INFORME DE CONTROL ESPECÍFICO N° 019-2022-2-0365-SCE

"IRREGULARIDADES EN LA EJECUCIÓN DE LA OBRA POR ADMISTRACIÓN DIRECTA MEJORAMIENTO DEL COMPLEJO DEPORTIVO EN EL BARRIO DE CHAUPI DEL DISTRITO DE PUQUIO, PROVINCIA DE LUCANAS, DEPARTAMENTO DE AYACUCHO"

INFORME DE CONTROL ESPECÍFICO Nº 019-2022-2-0365-SCE

Imagen n.° 2 y 3
Servicio de Construcción de Portada Principal, ejecutado parcialmente (sin tarrajeo, ni pintado) primer proveedor.

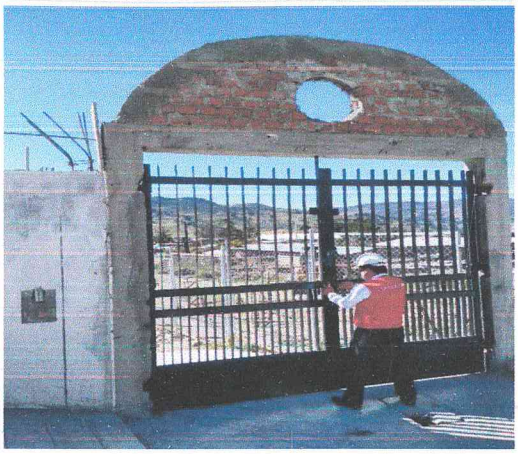
2.- Vista forografica desde el exterior, dos (2) columnas vigas horizontal y viga semicircular sin tarrajeo y sin pintado.

Imágenes n.° 4, 5, 6 y 7
Servicio de baranda a todo costo que no cumple con las especificaciones técnicas

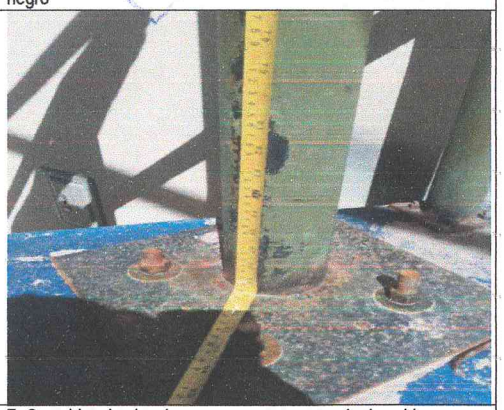
4.- Construcción de baranda en el área Servicios higiénicos y guardianía con material de fierro negro y despigmentación de la pintura epóxica

5.-Construcción de baranda en las tribunas con material de fierro negro

7.-Se evidencia plancha y pernos con presencia de oxido

Imagen n.° 8 **Imagen n.° 9**

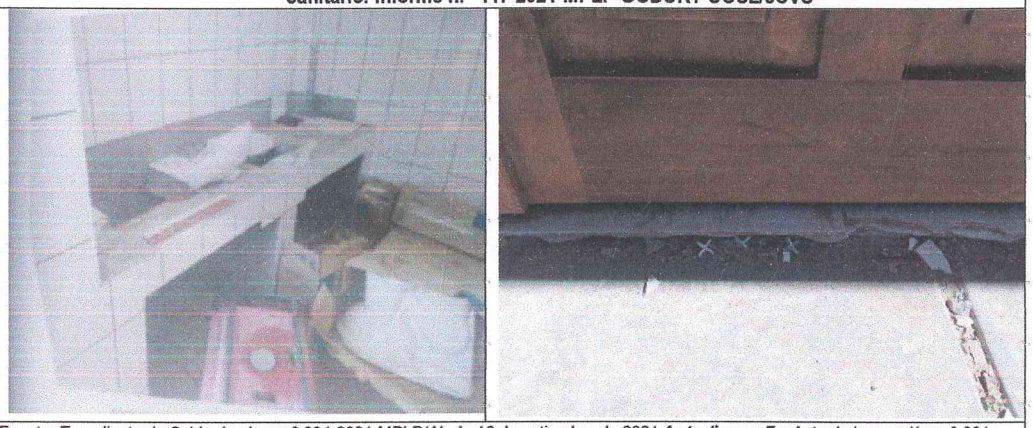
Servicio parcialmente ejecutado de enchapado de lavadero y zócalos y la instalación de aparatos sanitario. Informe n.° 117-2021-MPLP-GODURT-UOSL/JCVS

Imagen N° 19 y 20
Plano anexado en términos de referencia para el servicio

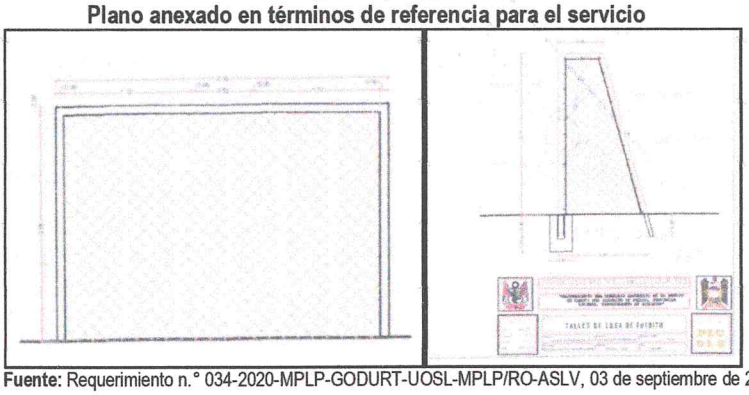
De la revisión del plano anexado se aprecia que el material a usar en la estructura del arco es: TUBO F°G° Ø2", tal como se muestra en la siguiente imagen:

Al respecto, mediante acta de inspección n.° 001-2021 CG/OCI/MPLP/SCS[23] **Apéndice n.° 5** de 20 de mayo de 2021 y el informe técnico n.° 001-2022-OCI/MPLP-SHE-LPRP **Apéndice n.° 45** de 19 de setiembre de 2022, efectuada por el Órgano de Control Institucional de la Municipalidad Provincial de Lucanas, se evidenció en proceso constructivo los arcos y el material utilizado era tubo de acero "fierro negro" y no se encontraban fijadas al suelo, al respecto según los planos el material

requerido era TUBO F°G° Ø2" fierro galvanizado de 2 pulgadas, por tanto, el servicio no cumplía con los requisitos exigidos en los planos.

Imagen n.° 40 **Imagen n.° 41**

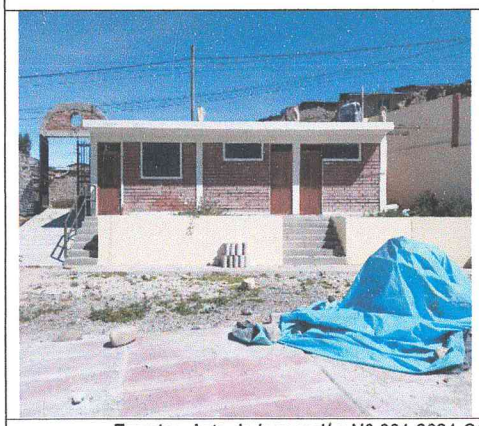
Servicio no ejecutado de limpieza manual de todo el complejo. Asimismo, la nivelación y compactación y rellenado de confitillo (alto 7.5cm) en un área de 120.20m2.

Imagen N° 42
Plano anexado en términos de referencia para el servicio

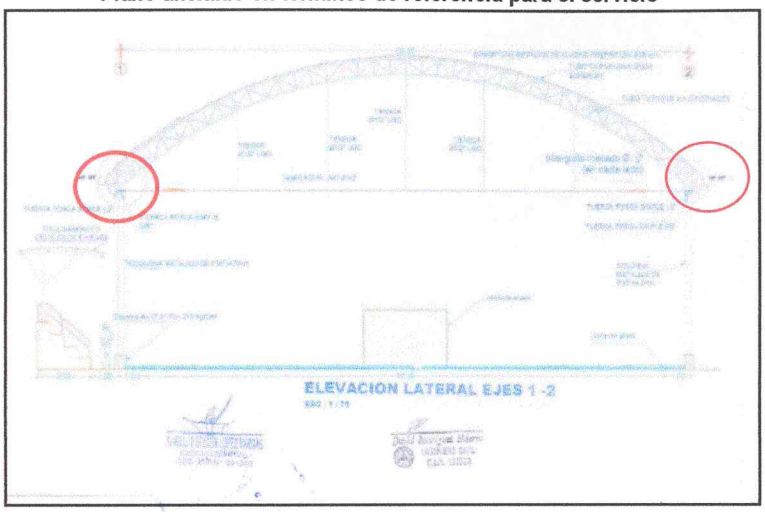
Al respecto los planos anexados a los términos de referencia de las bases integradas determinaban: *"canaleta debe ser de fierro galvanizado"*, como se muestra en la imagen:

Imágenes n.° 43 y 44
Servicio de instalación de canaletas según planos anexos debía ser de fierro galvanizado, sin embargo, se instaló de material de PVC pintado

43.- Comentario: Servicio no ejecutado de instalación de canaletas de fierro galvanizado según plano, siendo un material de PVC pintado. De acuerdo al Informe n.° 117-2021-MPLP-GODURT-UOSL/JCVS. **Apéndice n.° 6**

Imagen n.° 45 **Imagen n.° 46**

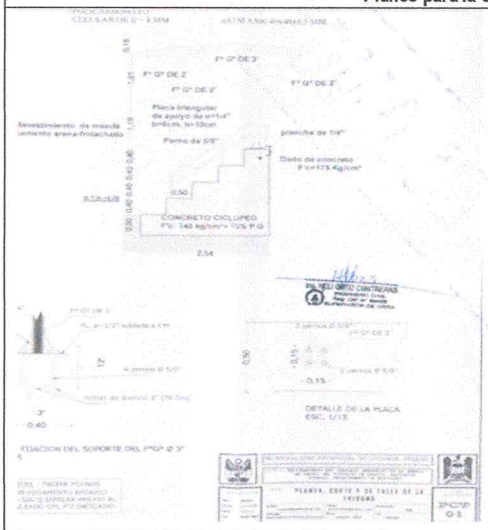
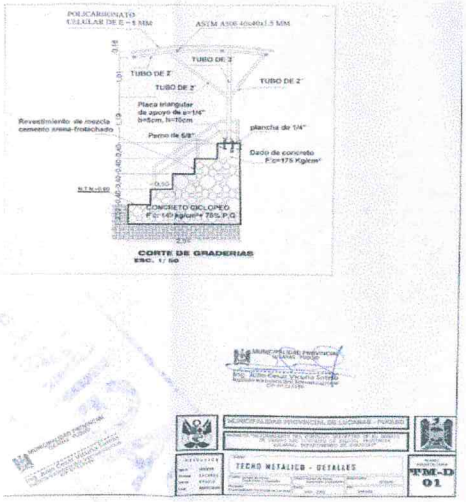
Comparativo de planos del expediente técnico inicial con el expediente técnico de saldo donde se evidencia la modificación del material de fierro galvanizado por acero pesado (fierro negro) para la construcción de cobertura de techo de policarbonato.

Comentario: Plano PCT 01 detalla en el proceso constructivo de la cobertura la utilización de **fierro galvanizado**.	**Comentario:** Plano TM-D 01 detalla en el proceso constructivo del techo metálico la utilización de **tubo de acero pesado.**

Imagen n.° 47 **Imagen n.° 48**

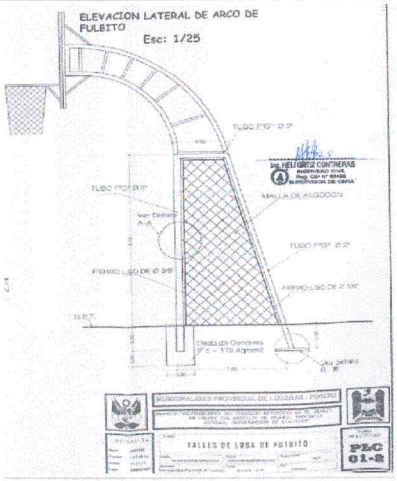
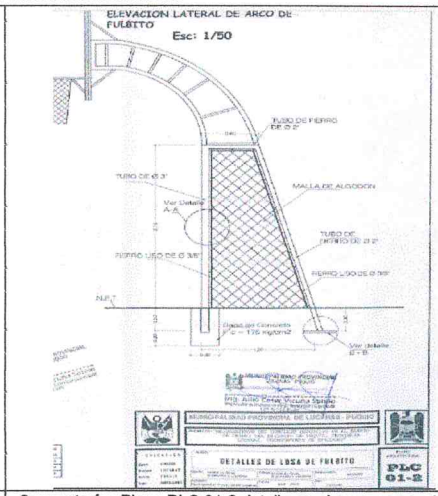
Comparativo de planos del expediente técnico inicial con el expediente técnico de saldo donde se evidencia la modificación del material de fierro galvanizado por acero pesado (fierro negro) para la construcción de arcos

Comentario: Plano PLC 01-2 detalla en el proceso constructivo de los arcos la utilización de **tubo de fierro galvanizado.**	**Comentario:** Plano PLC 01-2 detalla en el proceso constructivo de los arcos la utilización de **tubo de acero pesado.**

Imagen n.° 49 **Imagen n.° 50**

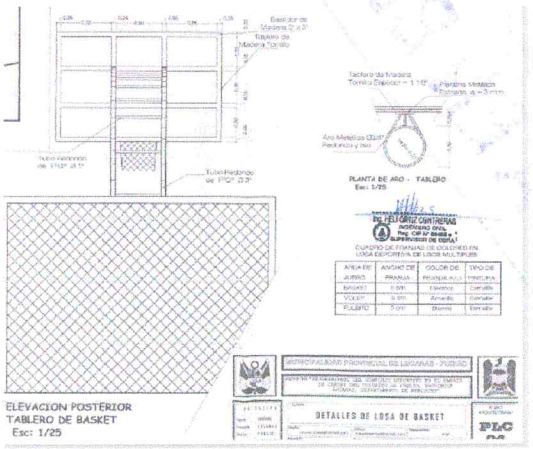
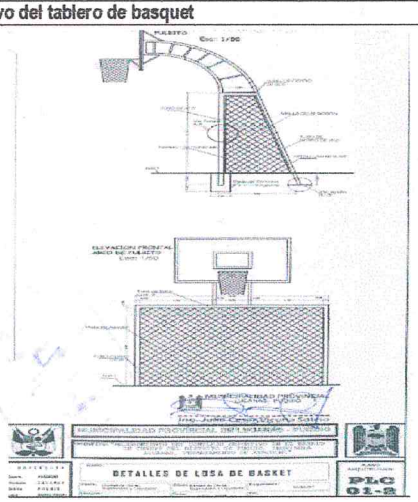
Comparativo de planos del expediente técnico inicial con el expediente técnico de saldo donde se evidencia la modificación del material de fierro galvanizado por acero pesado (fierro negro) para la construcción del tablero de basquet

Comentario: Plano PLC 04 detalla en el proceso constructivo del tablero de basquet la utilización de **fierro galvanizado.**	**Comentario:** Plano PLC 01-2 detalla en el proceso constructivo de tablero de basquet utilización de **fierro negro.**

Imagen n.° 51
Especificaciones técnicas del Plano de columpios –PJI 01

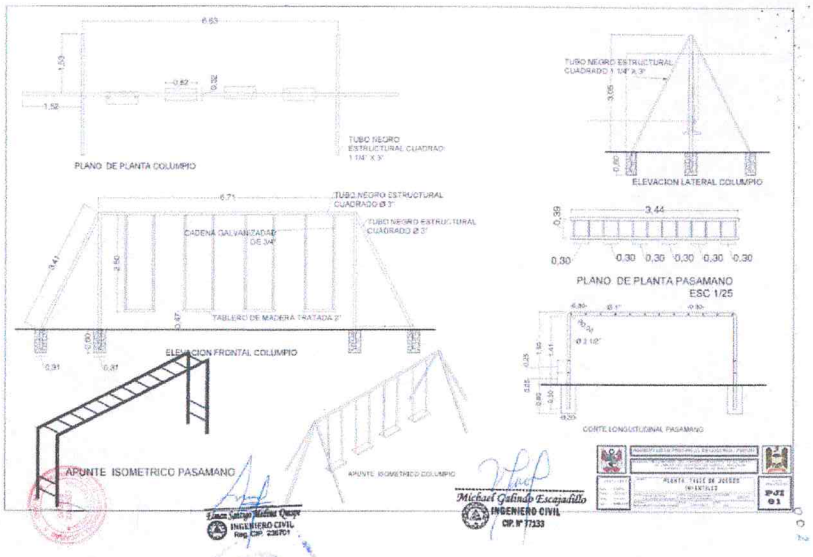
En la recepción del juego columpio no se efectuó observación alguna al columpio recepcionado por el señor Alfredo Antonio Medina Muñante responsable del Almacén quien efectuó la recepción de columpios que no cumplía con las especificaciones técnicas del plano adjunto al requerimiento n.° 006-2021-GODURT-UOSLO/RO **Apéndice n.° 25** de 04 de octubre de 2021 que señalaba 4 asientos de columpios; sin embargo, recepcionó con 3 asientos de columpios.
